## 表A.0.7 监 理 通 知 单

工程名称：江西台鑫钢铁有限公司分布式光伏发电二期5999KW项目

编号TXGF-CZZH-TZ-A07-002

事由：关于现场施常规支架质量事宜；

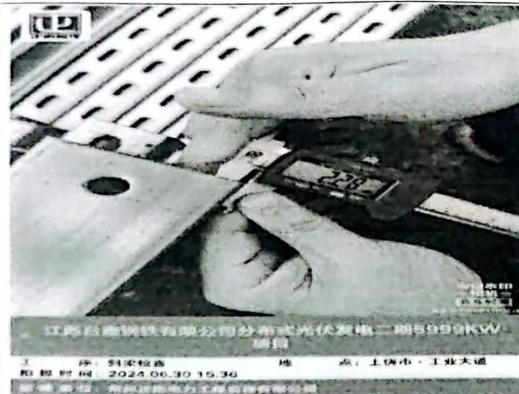
内容：EPC合同钢支架斜梁及立柱大于2.5mm。

连接件高度与图偏差15mm

连接件厚度图2.5mm偏差0.24mm

斜梁合同2.5mm图纸2.0mm实际2.28mm

底座立柱图2.0mm实际2.25合同2.5mm

请严格按照合同要求采购材料并3日内进行回复。
